### Wettbewerb für die Aargauische Creditanstalt in Aarau.

### Wettbewerb für die Aargauische Creditanstalt in Aarau.

3. Rang. Entwurf Nr. 16. — Ansicht von Südwest.

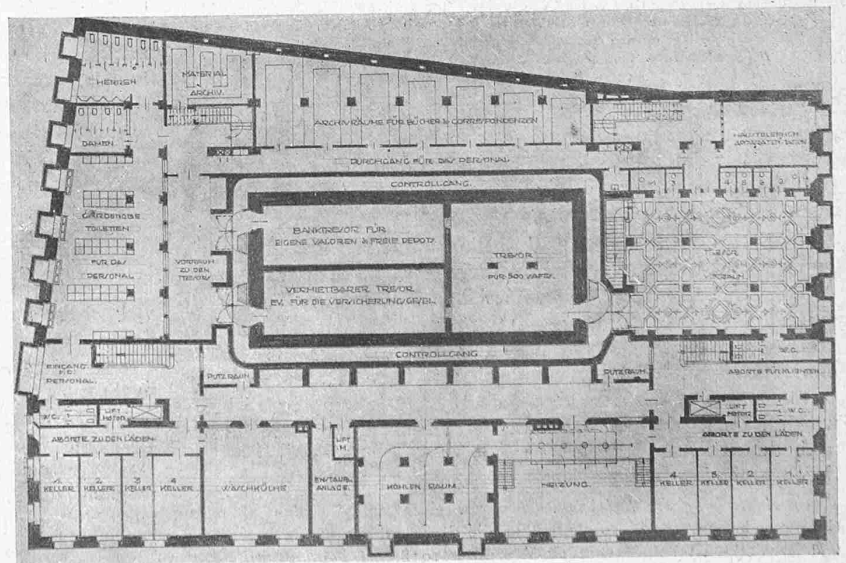
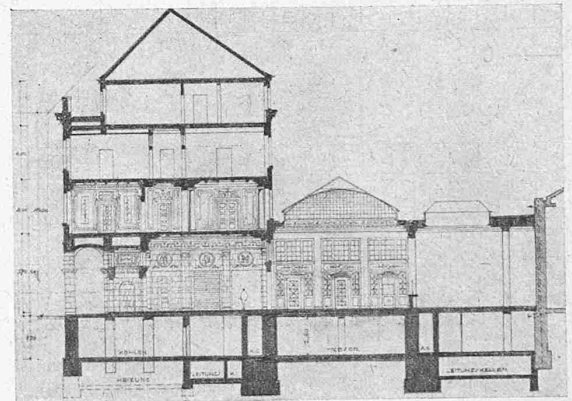
Nr. 16 „Grosstadtgedanken“, 34 028 m<sup>2</sup>. Gesamtüberbauung. Sämtliche Geschosse zeichnen sich durch wohlgeordnete, streng symmetrische Raumdispositionen aus. An der Mittelaxe liegt die bis ins Einzelne in guten Verhältnissen durchgeführte Raumsuite bis zur Schalterhalle. Hervorzuheben ist die dem Bau wohl gemessene doppelte Anlage der Haupttreppe, deren Arme im ersten Stock in ein weites, schön durchgebildetes Vestibule münden. Die Wohnungstreppe im ersten Stock sollten gegen die Flügelkorridore abgeschlossen sein. Diese könnten laut Programm an ihren Nord-Enden Fenster haben. Im selben Stockwerk sind die Korridor-Anlagen überreichlich. So könnte das Sitzungszimmer des Bank-Vorstandes auf Kosten des davorliegenden Gangteiles vergrössert werden. Die Audienz Zimmer an den Gebäude-Ecken sind nicht am richtigen Platz und unproportioniert. Im Untergeschoss fehlt der absolut notwendige Abschluss zwischen den Bank- und den übrigen Kellerräumlichkeiten. Die Qualität der äusseren Erscheinung entspricht nicht ganz derjenigen des Innern, wiewohl sich auch hier derselbe Ordnungssinn dokumentiert. Das Dachgeschoss löst sich als besonderer Aufbau von der Hauptmasse des Baues ab; dadurch wird ein Gegensatz zum Postgebäude geschaffen.

Zeichnet sich aus durch elegante Grundriss-Lösung des Erdgeschosses. Die durch die Komposition bedingte, weitgehende Verwendung von Oberlichtern ist ein Nachteil.

4. Rang. Entwurf Nr. 20. — Ansicht von Südwest.

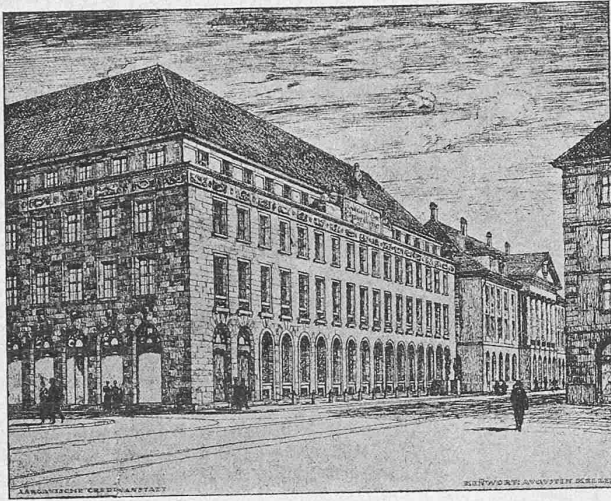
Nr. 20 „Augustin Keller“, 33905 m<sup>3</sup>. Die im Bericht niedergelegten Ausführungen des Verfassers bezüglich der Unterbringung der Mieträume in einem Bankgebäude werden vom Preisgericht geteilt; ebenso seine Ansichten über Bebauung des Hofraumes und deren Konsequenzen. Er hat die Aufgabe originell aufgefasst, indem er gewisser Vorteile willen die Symmetrie gegen die Bahnhofstrasse aufgibt. Der architektonisch zu wenig hervorgehobene Bank-Eingang ist von der Mitte ostwärts geschoben. Er führt zu einem grossen, wohlgestalteten Vestibule, an das sich in rechtem Winkel die schöne, aber für die Bedürfnisse zu grosse Schaltheralle anschliesst.<sup>1)</sup> Der Hauptvorteil dieser Anlage besteht:

1. In der direkten Beleuchtung der Schaltheralle,
2. In der Ausnützung des Südlichtes für die Geschäftsräume der Bank.

Die Wertschriften-Anlage ist sehr eng zusammengedrängt und der Platz für die Buchhaltung ungenügend. Das Projekt beruht leider nicht auf den Ausführungen im Bericht, denn es erbringt gerade den Beweis, dass die Anlage eines grossen Hofes die Ausschaltung der vermietbaren Räume bedingt, wenn die Bank in ihrer innern Organisation nicht behindert werden soll. Auch im Obergeschoss zeigt sich der Raumangel hauptsächlich im zweiten Direktorzimmer und vor allem in der Portefeuille-Abteilung. Tresor- und Kunden-Abteilung im Keller sind gut geordnet. Die direkten Ausgänge von Heizungs- und Ladenkeller in den Hof sind praktisch. Die Anordnungen im ersten Stock, wie die Ausmündung der Treppe in den Vorplatz, der lange ungliederte Korridor und die enge Diensttreppe beim Punktierzimmer, sind als nicht besonders gelungen zu bezeichnen. Der zurückgesetzte Dachstock-Aufbau beeinträchtigt den Eindruck harmonischer Einfügung in die Umgebung.

Originelle Erfassung der Aufgabe. Vestibule und Schalterhalle weiträumig und grosszügig. Südlage ausgenützt für Büroräume.

5. Rang. Entwurf Nr. 18. — Architekt *Otto Dorer* in Baden. — Kellergeschoss und Schnitt 1 : 500.

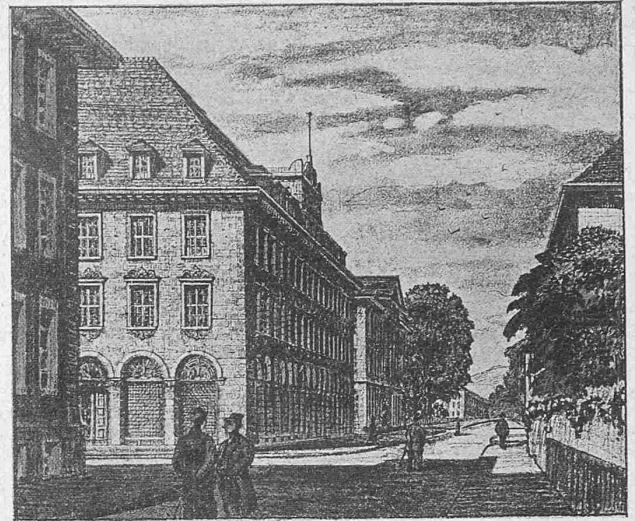
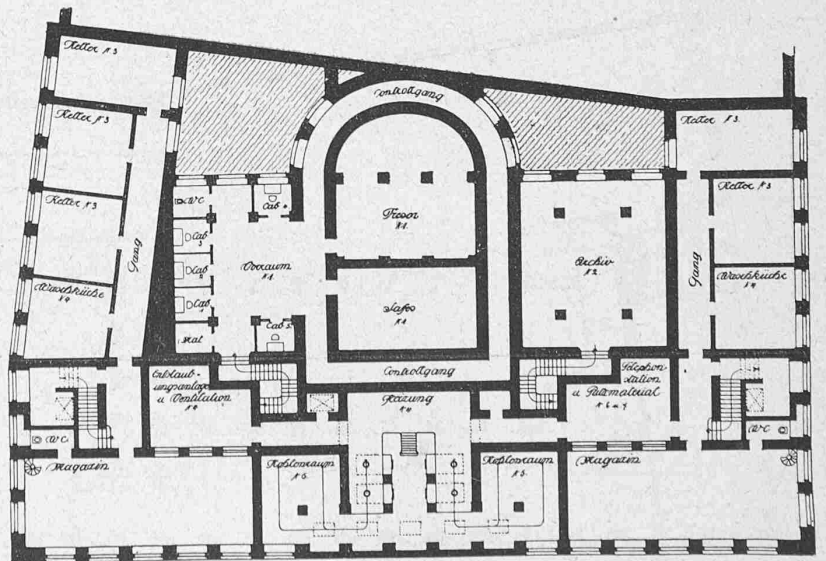
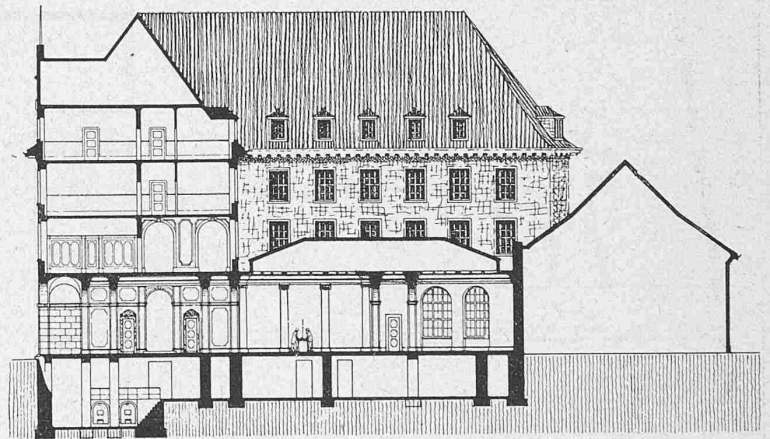
Nr. 18 „Goldhafen“, 32421 m<sup>3</sup>. Vollüberbauung bis auf zwei verhältnismässig kleine Lichthöfe. Der Grundriss des Erdgeschosses ist auf die Symmetrie der Mittelaxe eingestellt. Vorraum gut aufgeteilt: rechts geht die Haupttreppe ab, links der etwas enge Zugang zu dem räumlich zu beschränkten Schalterraum der Wertschriften. Die Verbindung desselben mit dem Safes-Vorraum ist zweckmässig. Die sonst gute Safes-Anlage leidet daran, dass der Publikums-Vorraum auch von den Angestellten der Bank als Durch-

gang zum Banktresor benutzt werden muss. Im Erdgeschoss sind das Audienz- und ein Punktier-Zimmer ungenügend beleuchtet und nicht zu lüften. Die Wertschriften-Bureaux sind zu gross. Die beiden Treppenhäuser sind praktisch gelegen und ermöglichen leicht die allfällige Erweiterung der Bank. Die Obergeschosse sind nicht mit dem gleichen Erfolge durchgearbeitet, wie der Erdgeschoss-Grundriss. Die Hauptgesimshöhe der einfach behandelten Fassaden ist dieselbe, wie bei der Hauptpost.

Gute Raumfolge an der Hauptaxe. Günstige Vergrößerungsmöglichkeit. Richtige Lage der Wohnungstrepfen.
